Sagsnr.
2017-0314808

Forslag til ændringer i lokalplanen og kommuneplanen

Byplan Indre

Tegning nr. 2 - Anvendelse

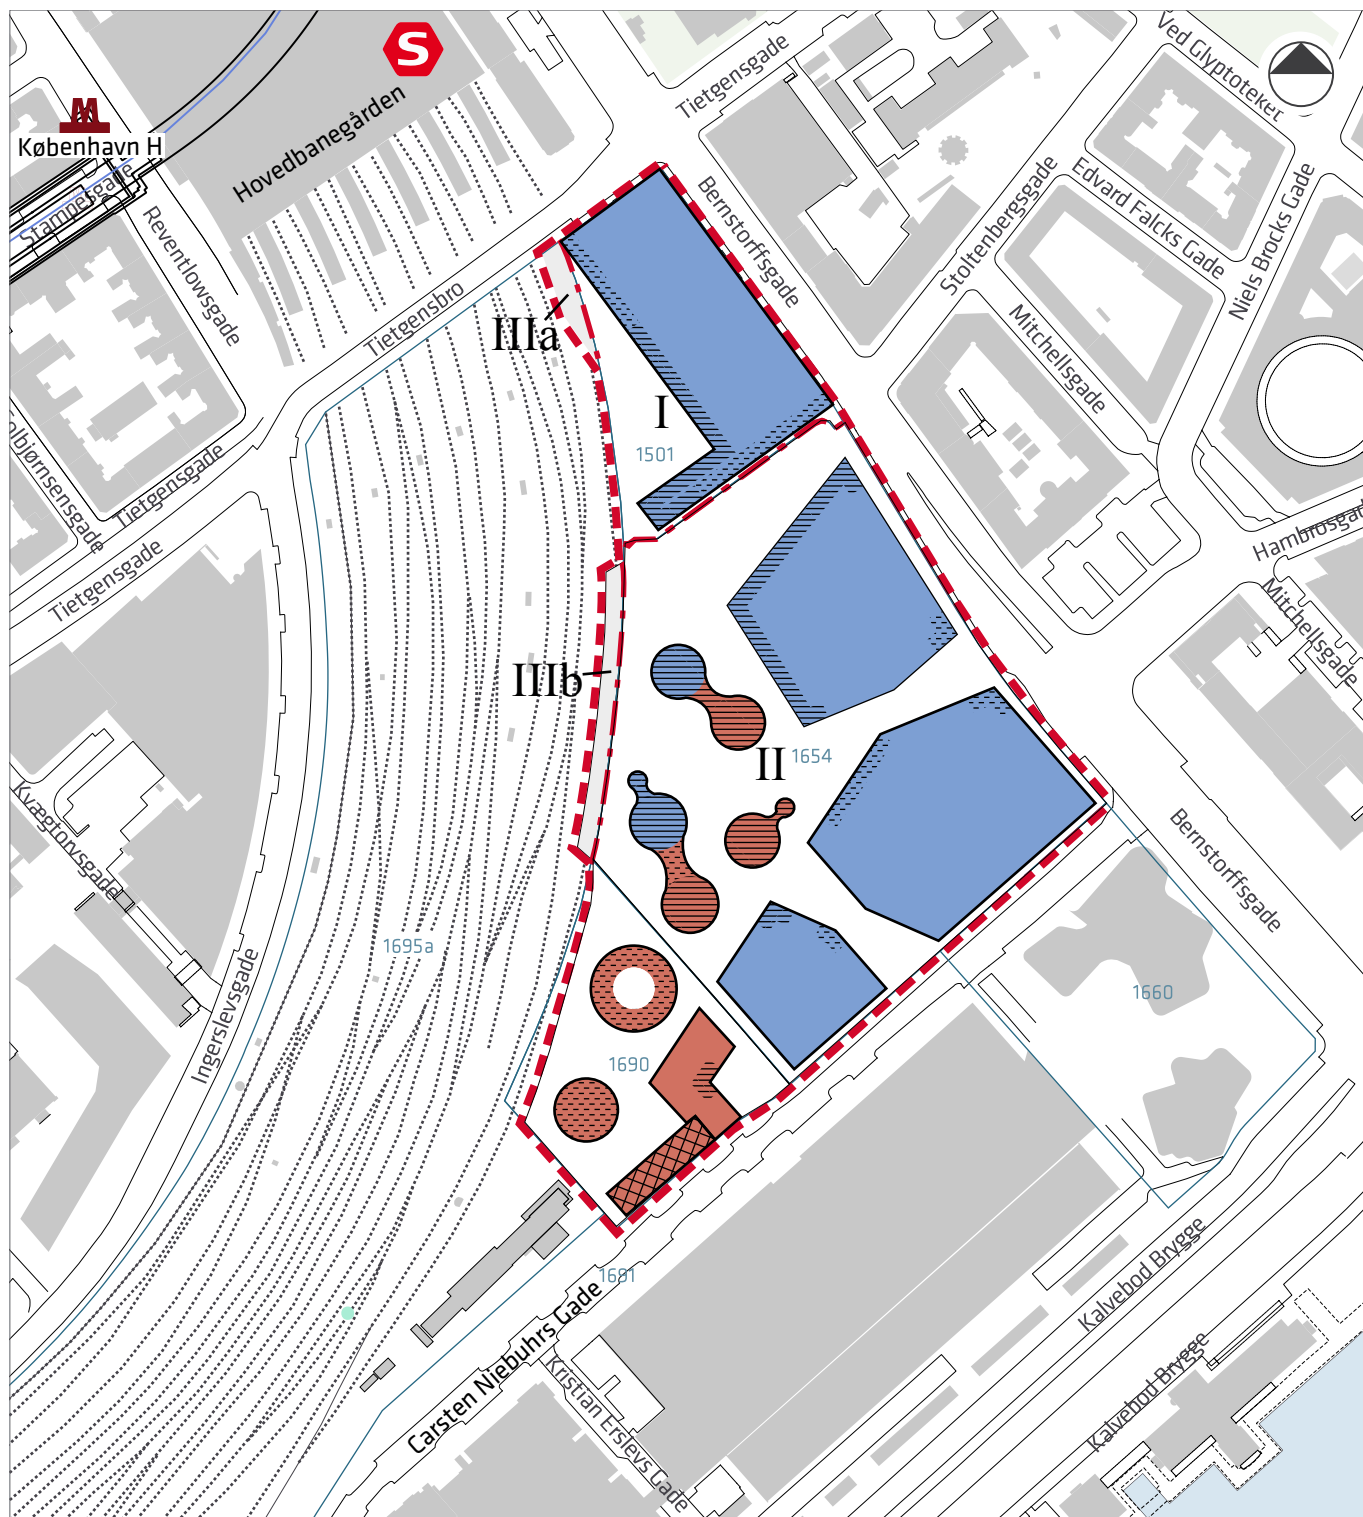
13. Lokalplantegning nr. 2 foreslås ændret således, at der i randbebyggelsen mod Kulturaksen samt mod plinten sikres flere butikker, restauranter, cafeer og lign. jf. § 3, stk. 10 a, mens hjørnerne i randbebyggelsen mod Bernstorffsgade overfor Polititorvet, samt adgangen til bygning G fra plinten og bygning H i passagen ændres fra § 3, stk. 10 a til § 3, stk. 10 b, så der gives mulighed for bl.a. adgangsfoyer.

Baggrunden for ændringen er at styrke bylivet på plinten, langs Kulturaksen og mod Bernstorffsgade, samt give mulighed for adgang til domicilet mod Bernstorffsgade overfor Polititorvet, og også give mulighed for adgang fra passagen til kontorbygning mod Carsten Niebuhrs Gade. Se forslag til ny tegning nr. 2 nedenfor.

Tegning nr. 4 - Bebyggelsesplan

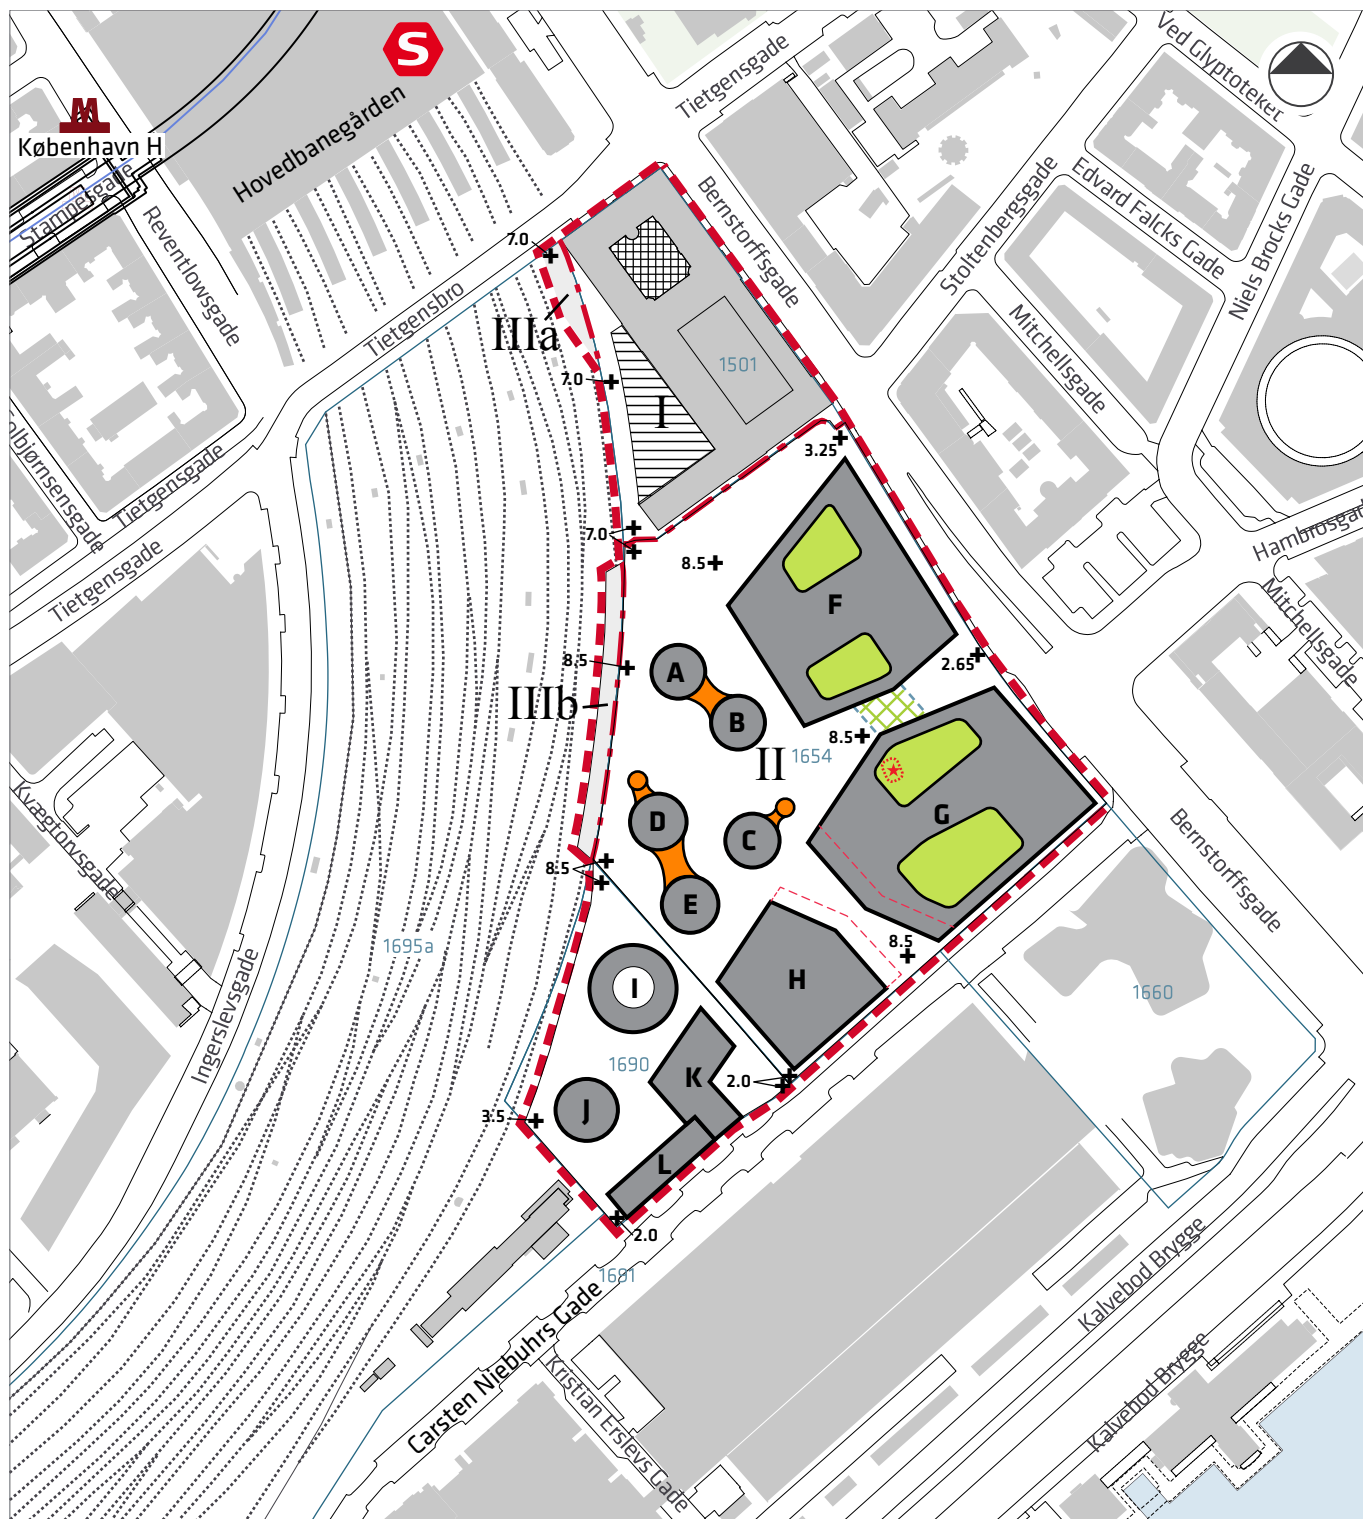
6. §5, stk. 9, 3. pkt. ændres fra: ”... På bebyggelse, placeret mod Bernstorffsgade og Carsten Niebuhrs Gade, kan placeres de på tegning nr. 4 viste cirkulære taghuse med en maksimal diameter på 18 m. Taghuse må maksimalt være 8 m høje målt over tagetagen og skal rykkes mindst 1 m tilbage fra tagetagens facadeflugt. ...” til:

”... På bebyggelse, placeret mod Bernstorffsgade og Carsten Niebuhrs Gade, *kan placeres taghuse indenfor det angivne område jf. tegning nr. 4.* Taghuse må maksimalt være 3,5 m høje målt over tagetagen, og skal rykkes mindst 1 m tilbage fra tagetagens facadeflugt. *Ét sted jf. lokalplantegning nr. 4 kan placeres en ”skorsten” med en højde på maksimalt 7 m, som skal integreres udtryks- og placeringsmæssigt med de øvrige taghuse.*”

Baggrund for ændringerne er, at de ønskede installationer ikke kan passes ind i de runde tagbygninger. De nye former på taghusene vil være mindre synlige, da de bliver lavere, og vil ikke være synlige henover den bevaringsværdige Centralpostbygning, set fra Bernstorffsgade ved hovedbanegården.

14. Lokalplantegningen nr. 4 forslås ændret jf. de nye bestemmelser i § 5, stk. 8 for taghuses placering og udformning. Se forslag til ny tegning 4 nedenfor.
